모델 : BF2D

제목 : 카브레터 드레인 볼트 변경

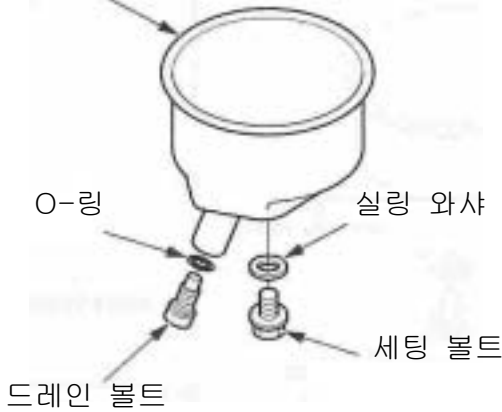
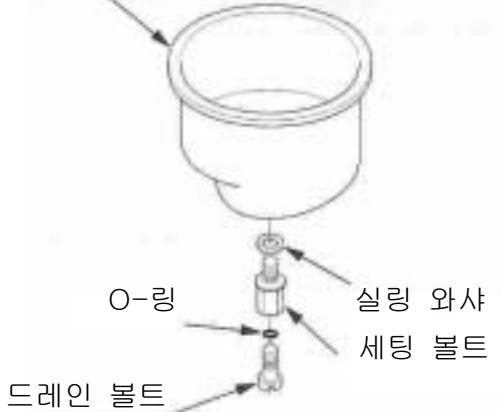
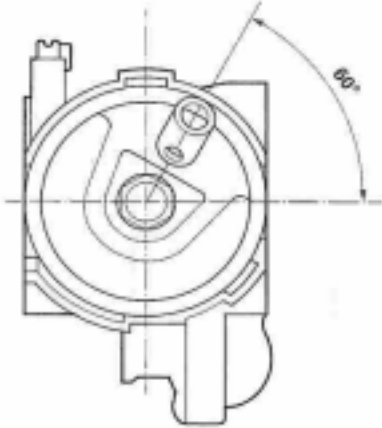
프레임 번호	BEBF-1052806 번부터 적용	BEBF-1052805 번 까지 적용
카브레터의 드레인 볼트 와 세팅 볼트 의 위치 변경	플로트 챔버  O-링 실링 와샤 드레인 볼트 세팅 볼트	플로트 챔버  O-링 실링 와샤 드레인 볼트 세팅 볼트
카브레터의 플로트 챔버 의 설치각도 변경	 60°
